# Stellungnahme

Ihr Zeichen, Ihre Nachricht vom                      Unser Zeichen                      22.11.2018  
Nr. 323.2 Westlich des  
Hauptbahnhofes,  
Teilbereich südlich der  
Parthe

Abbildung aus Verkehrstechnische Erschließung – Nachweis Schleppkurven Radweg Feuerwehr

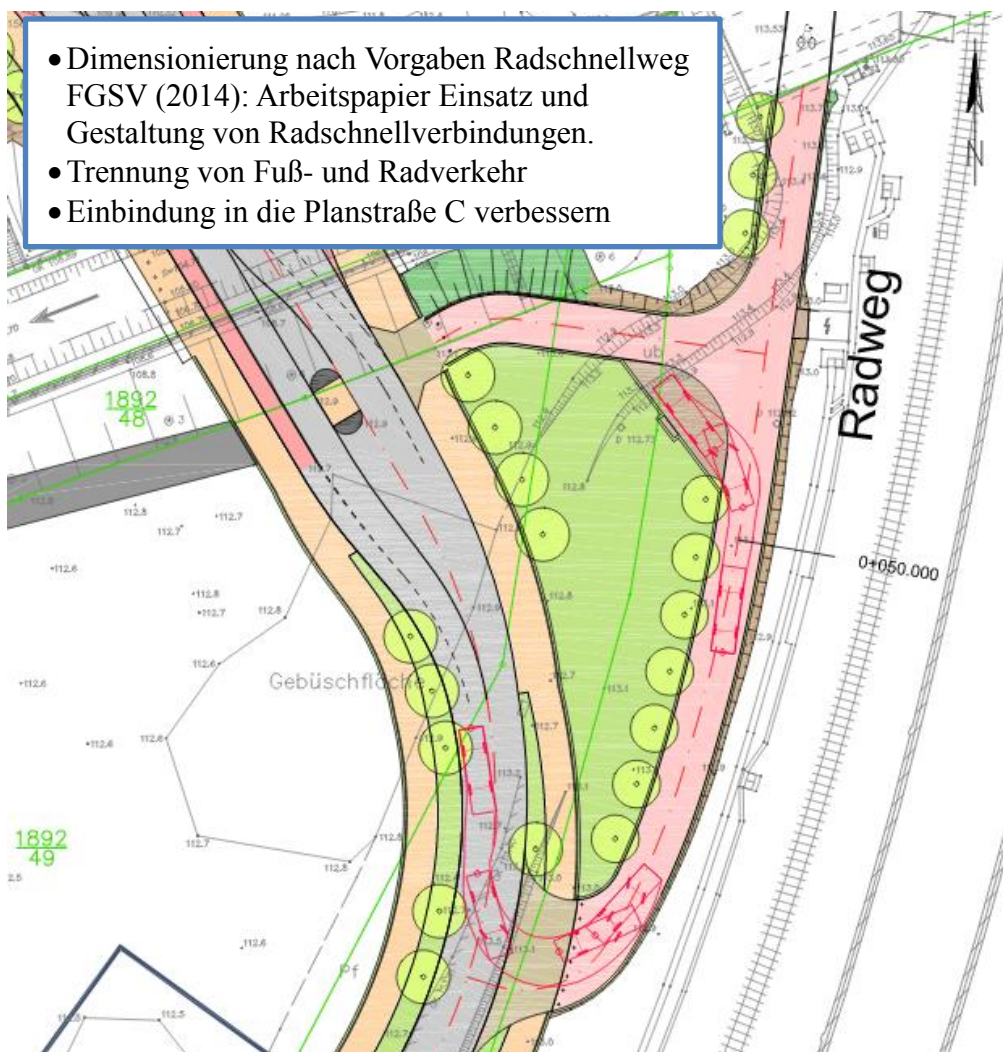
Weiterhin können wir Ihr Bemühen erkennen, für den westlichen Partheradweg und den Anschluss an den Gohliser Bahnbogen geeignete Ausbauperspektiven anzubieten. Bedauerlicherweise ist die mögliche Nachrüstung einer Brücke in dem Plan 1.2, Verkehrstechnische Erschließung, nicht erkennbar. Wir erwarten hierzu eine klare Aussage, dass die Stadt Leipzig diese Brücke errichten möchte, siehe auch Prioritätenliste des VTA Neubau Radverkehrsanlagen vom 31.01.2013.

Dieser Radschnellweg muss hochwertig in die Planstraße C eingebunden werden. Die Errichtung von Pollern am Wegende und die nachrangige Einbindung als kombinierter Rad-/Fußweg in die Planstraße C fördert keine der beiden Verkehrsarten. Nicht nur an dieser Stelle wird der Widerspruch zu den gestellten Zielen von Punkt 3.5 deutlich.

Diese Brücke über die Berliner Straße sollte nach den Vorgaben eines Radschnellwegs geplant werden. Wir sind der Auffassung, dass an dieser Stelle das Zusammenführen und Trennen der Radfahrenden von/nach Hauptbahnhof und der Radfahrenden von/nach Blücherbrücke eine Trennung von Fuß- und Radverkehr notwendig macht (siehe Abbildung). Spätestens nach Errichtung der angestrebten Fahrradstation an der Westseite Hauptbahnhof werden hohe Zahlen an Fußgängern und Radfahrenden Leipziger Hauptbahnhof ansteuern. Ein Radschnellweg Leipzig – Halle (siehe [www.rsleipzighalle.de](http://www.rsleipzighalle.de)) kann hier direkt durchs Stadtgebiet geführt werden und sein volles Potential entfalten. Mit dieser konkreten Perspektive, schätzen wir eine (Teil-)Förderung aus Bundesmitteln als sehr aussichtsreich ein.

Abbildung aus Gestaltungskonzept Freiraum Planstraße C - Regelprofil

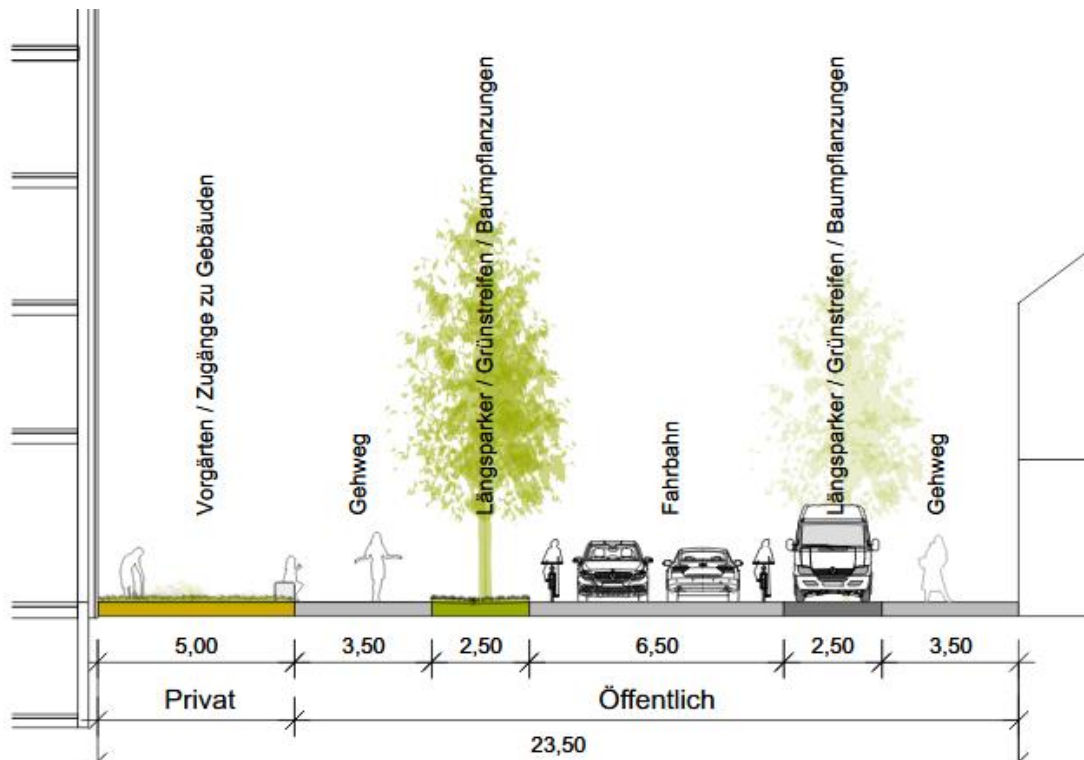
In der Abbildung ist weiterhin sehr anschaulich das Platzverhältnis zwischen Radfahrenden, MIV und parkenden Kfz zu erkennen. Ausdrücklich weisen wir darauf hin, dass der erhebliche Radverkehrsanteil auf der Planstraße C beachtet werden muss. Der geplante Querschnitt von 6,50m animiert PKWs zu knappen Überholvorgängen von Radfahrenden bei Gegenverkehr. Die geplante Anordnung und Anzahl öffentlicher Kfz-Abstellplätze führt zu übermäßigem Parksuchverkehr, schweren Unfällen mit Autotüren und verdeckt querende Fußgänger. Diese Gefährdungen dürfen nicht bewusst geplant werden.

Die Verkehrsmenge erlaubt eine Gestaltung von 6,00m Querschnitt ohne Mittelstreifen und ohne Stellplätze, siehe RAS 5.23 Sammelstraße, vergleichbar der Nonnenstraße oder Altenburger Straße (je 4500 Kfz/d, beide 5,50m Querschnitt). Der gewonnene Raum lässt die Gehwege wachsen um bspw. einen Boulevard mit Freisitzen zu realisieren. Im Bereich am Hauptbahnhof ist die Anordnung eines Halteverbots sinnvoll. Als Ausgleichsmaßnahme bietet sich ein kostenloses Parken von 20min im Parkhaus an.
